## CONTRIBUTION AU PLUI-HM DE THONON AGGLOMERATION

La contribution ci-après concerne les alentours du collège Jean Jacques Rousseau le long de l'avenue du Général de Gaulle. Habitant le quartier et étant attentif au patrimoine thononais et au développement de la ville, j'ai été surpris de voir 2 OAP se jouxtant et visant des rénovations urbaines dans un secteur plutôt bien composé et à valeur patrimoniale. Il s'agit des OAP sectorielles THO 6, Bachex Moynat et THO 13, Bel Air.

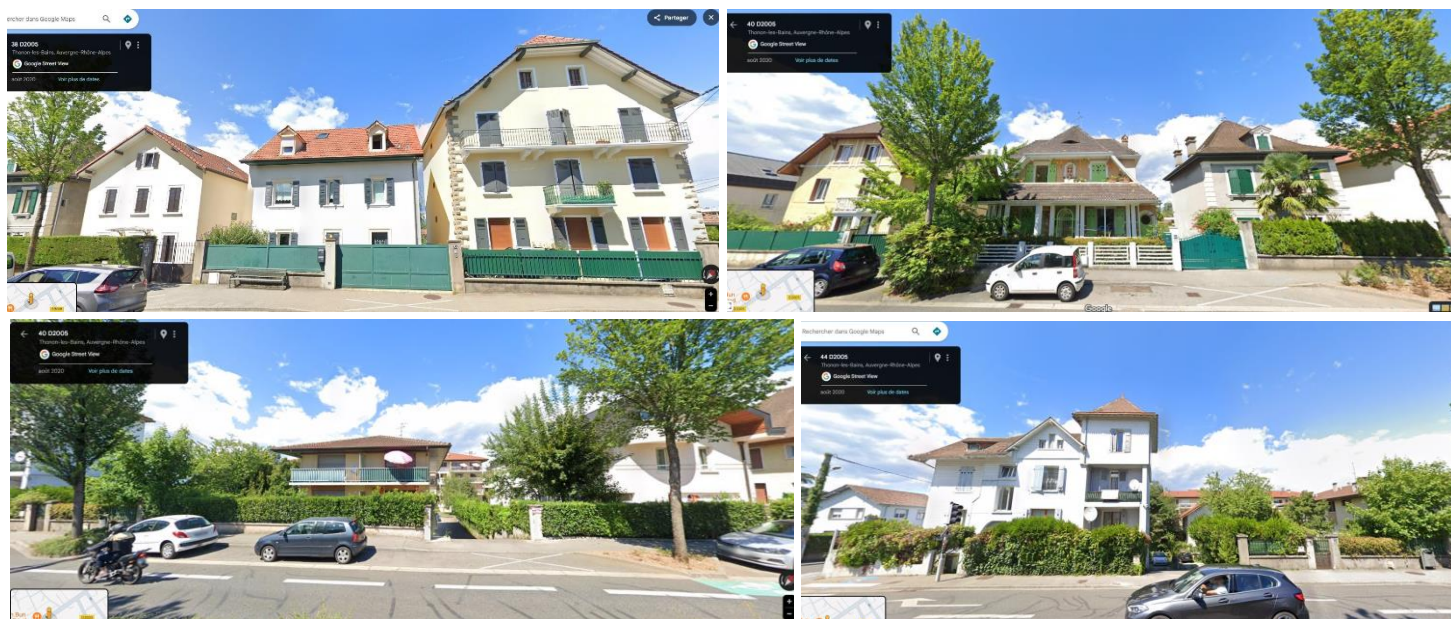
L'OAP THO6 fait face au collège Jean Jacques Rousseau, bâtiment du début du 20ème siècle de style Art Déco régional et réalisé sous le regard du célèbre architecte thononais Louis Moynat. Il offre une longue façade le long de l'avenue De Gaulle, bien composée et ordonnancée avec une symétrie depuis le corps central situant l'entrée. Il a un gabarit de R+1+C avec une hauteur modérée et une toiture remarquable.

De l'autre côté de l'avenue lui fait face un ensemble de maisons de ville possédant des caractéristiques similaires puisque construites dans les mêmes années avec un style architectural commun et des gabarits identiques et homogènes. L'ensemble des deux : collège et alignement de maison forment un ensemble cohérent et patrimonial à l'échelle urbaine. Le travail sur le patrimoine développé dans le carnet des OAP Thématique D montre combien le patrimoine bâti des années 1930 1940 fait partie de l'identité de Thonon. De nombreuses démolitions ont déjà été dénoncées par les différents ABF sur les dernières décennies. Envisager la régénération urbaine par la démolition de secteurs comme le fait l'OAP THO 13 est contre productif pour l'image de la ville, d'autant que l'ensemble est un préalable à l'entrée dans le centre ancien.

Les photos présentées dans la fiche de l'OAP sont un leurre. Elles ne présentent pas du tout les constructions à démolir pour atteindre l'objectif affiché. Il n'est pas fait référence aux collectifs déjà présents

dans cette OAP et qui ne devraient pas bouger avant de nombreuses années et qui ne devraient même pas pouvoir être surélevés à cause du classement de notre secteur en zone sismique 4. A quoi bon faire miroiter la possibilité de réalisation d'immeubles collectifs à 18m de haut à cet endroit ? Il y a bien d'autres secteurs moins sensibles et moins patrimoniaux que ceux-ci pour développer du logement dense.

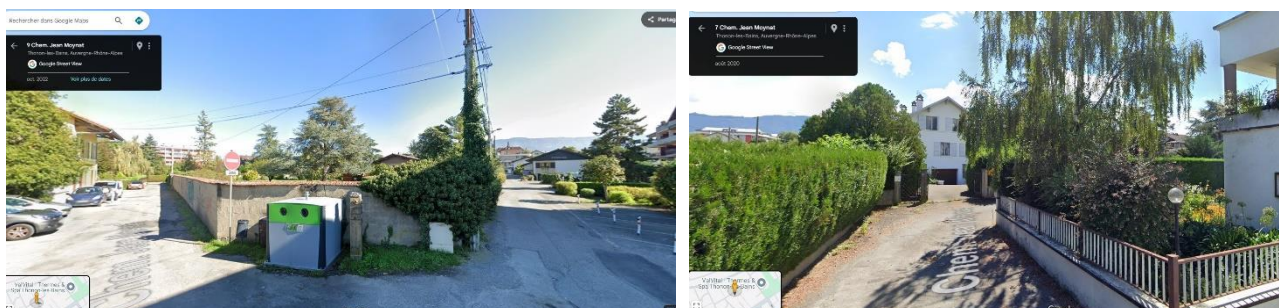
Tout comme l'OAP THO 13, l'OAP THO 6 n'a pas les atouts pour aboutir. En effet, comme indiqué ci-dessus, le chemin de BACHEX n'a pas la possibilité en son état actuel d'absorber les flux de circulation des véhicules et des circulations en mode doux, l'élargissement porté au plan du PLU précédent n'est même pas reporté en intégralité sur celui du PLUi-HM. Le chemin Jean Moynat est, quant à lui, privé et le seul accès existant était à destination d'une maison et non d'un ensemble d'appartements. Il y a donc un travail important de la part des pouvoirs publics de garantir la sécurité des riverains et des futurs habitants avant d'ouvrir ce nouveau secteur à la construction. Le chemin Jean Moynat devrait préalablement passer dans le domaine public et le chemin de Bachex devrait être agrandi avec sans doute un double sens au niveau de son croisement avec l'avenue du Général de Gaulle, la sortie côté avenue de Bel Air étant grandement compromise en terme de visibilité.

Il est précisé dans le text de l'OAP que l'aménagement doit prévoir un élargissement des voies : chemin de Bachex et chemin Jean Moynat mais il n'est pas porté d'emplacement réservé au PLUi-HM pour imposer cette nécessité.

Le schéma de l'OAP indique une desserte de l'ensemble sous forme d'une contre allée au chemin de Bachex depuis l'avenue du Général de Gaulle. Un permis de construire a été attribué en 2024 au promoteur PLURIMMO pour un ensemble de plusieurs collectifs avec un total de 60 logements, 60% de la densité attendu sur les 3 tranches. Le plan masse de cette opération déjà partie ne prend pas en compte la desserte qui avait pour but d'irriguer les diverses tranches de l'OAP. Les voies ne sont pour le moment pas calibrés pour les 100 logements attendus dans cette OAP.
